新竹縣政府工程查核代表照片表

工程名稱： 教學大樓D補強工程

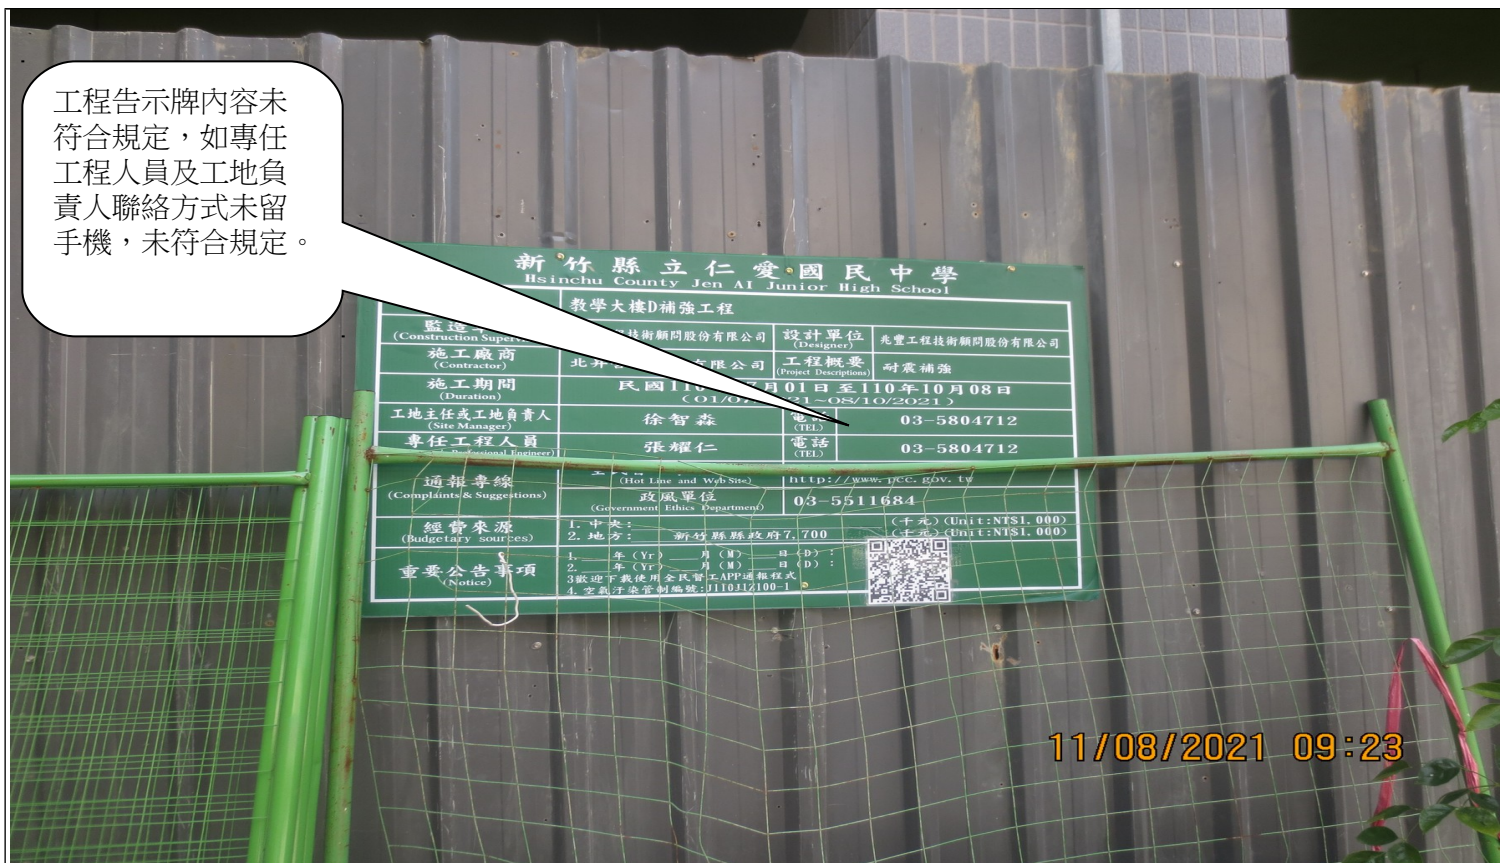
部分配線開關接線後掉落，致電線遭泥砂漿黏附。
